Aggiornamento della Verifica preventiva dell'interesse archeologico in data 11.07.2017 a seguito di revisione del tracciato della condotta delle nuove centrali idroelettriche in Comune di Charvensod, in località Fussaz e Santa Colomba

Figura 1: L'area della condotta con le aree di Rischio della precedente valutazione.

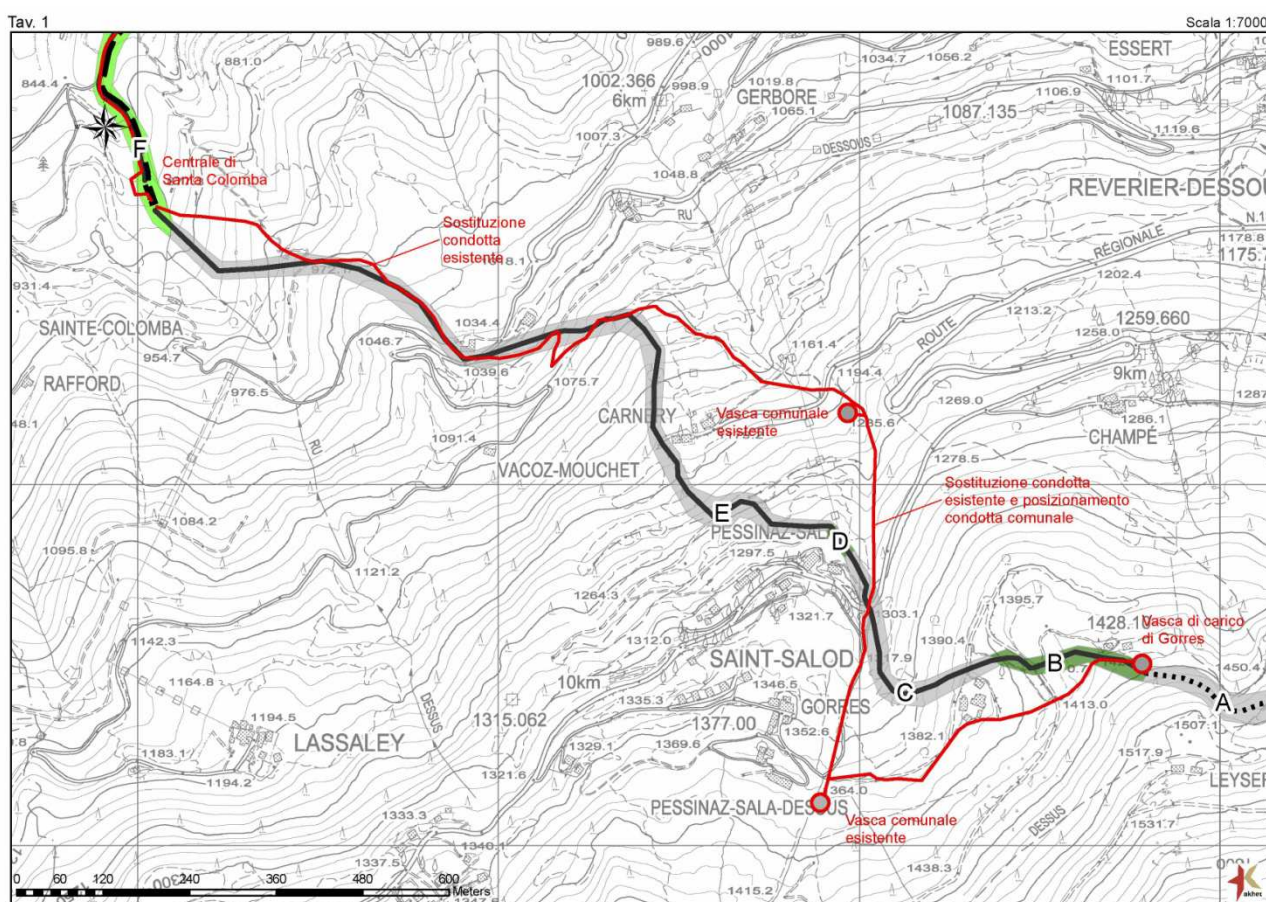
In nero la condotta da progetto, in rosso i tratti modificati

Il nuovo progetto prevede la sostituzione di una condotta esistente tra la vasca di carico di Gorres e la vasca comunale esistente a nord di Saint-Salod. Nella valutazione archeologica tutta la condotta precedente era considerata a **rischio 0** tranne il primo tratto, nei pressi della vasca di Gorres dove il rischio era di **grado 1**.

Una seconda modifica prevede la sostituzione di una condotta esistente tra la suddetta vasca comunale e la centrale di Santa Colomba; anche in questo caso il rischio inizialmente attribuito al progetto era di **grado 0**.

In nessuno dei due casi si riscontra la necessità di integrazioni per quanto riguarda la sorveglianza in corso di realizzazione, vista in particolare la tipologia di lavorazione che prevede la sostituzione di condotte già esistenti.

Si ribadisce invece la necessità di una sorveglianza in corrispondenza delle aree di rischio B e F segnalate nella precedente valutazione archeologica.
